改善箇所説明図

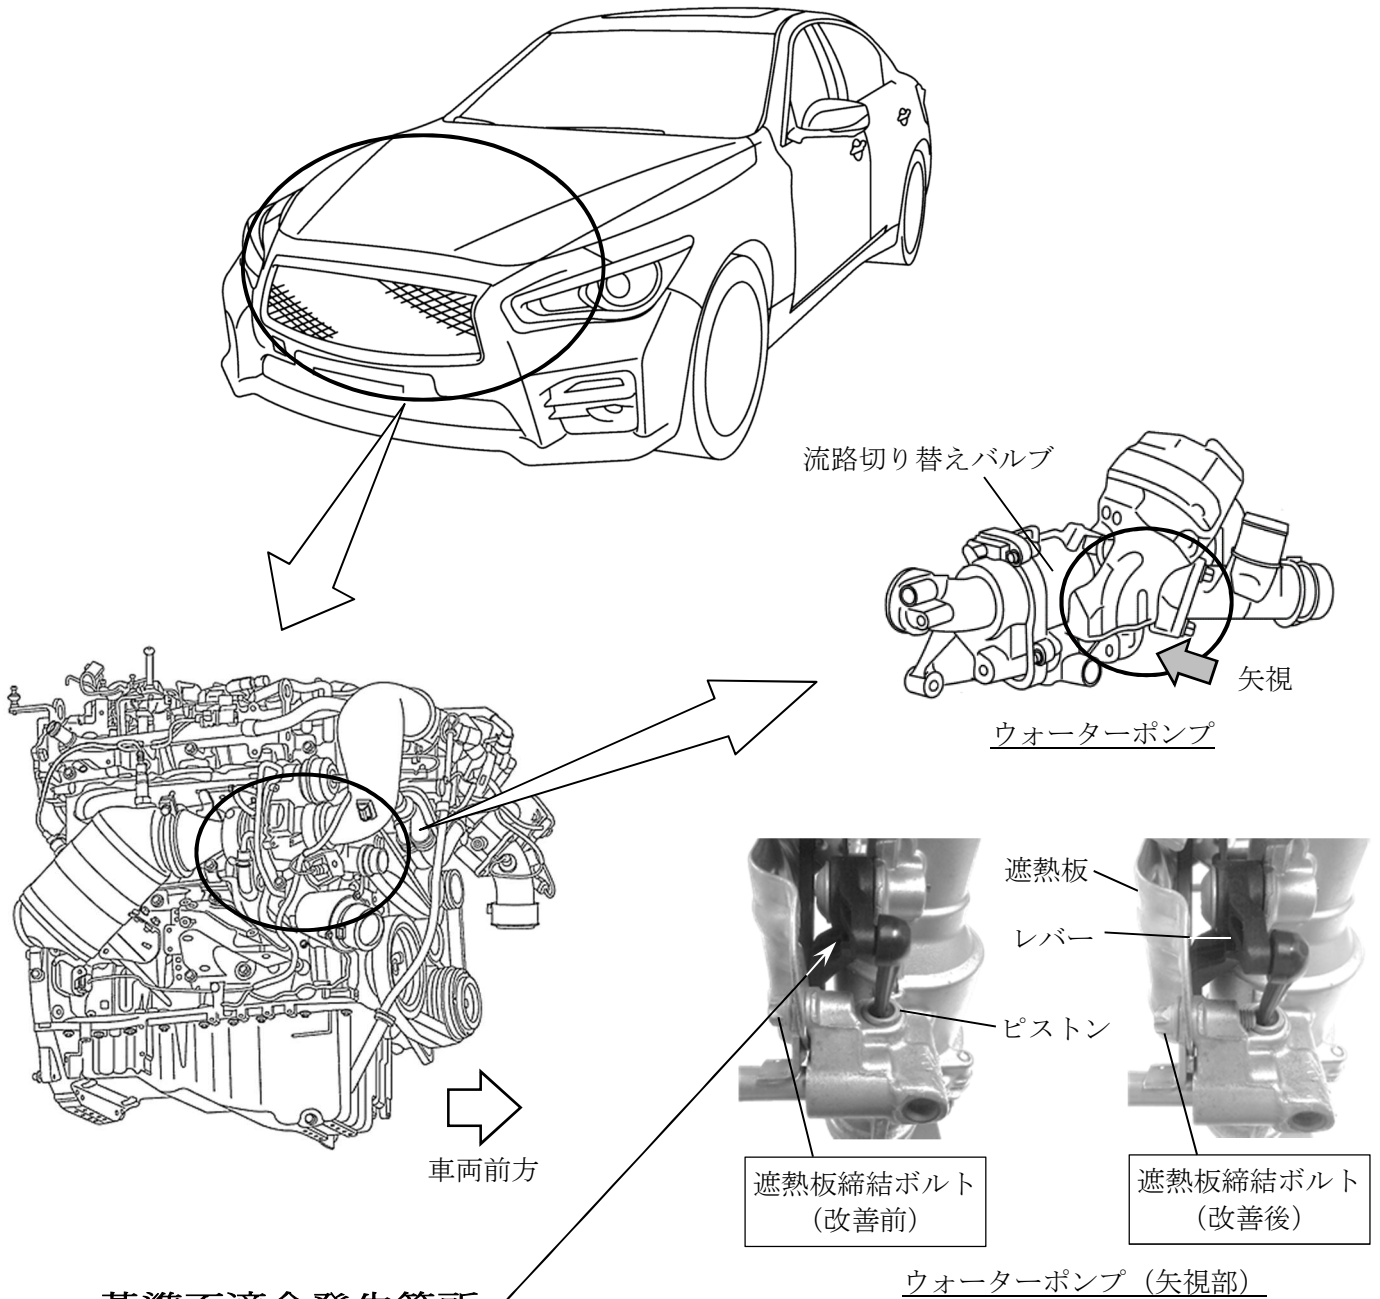
基準不適合発生箇所

エンジンの冷却装置において、ウォーターポンプ内にある冷却水の流路切り替えバルブを作動させるレバーの強度が不足しているため、当該レバーが破損することがある。そのため、レバーに連結しているピストンがバルブから抜け出して冷却水が漏れ、そのまま使用を続けるとオーバーヒートになるおそれがある。

改善の内容

全車両、当該ウォーターポンプの遮熱板締結ボルトを対策品と交換し、ピストンが抜け出さない構造にする。

また、遮熱板締結ボルトを対策品に交換後、レバーが破損した場合は、ウォーターポンプを無償交換する。

識別：銀色のシールをモデルナンバープレートの右横に貼り付ける。
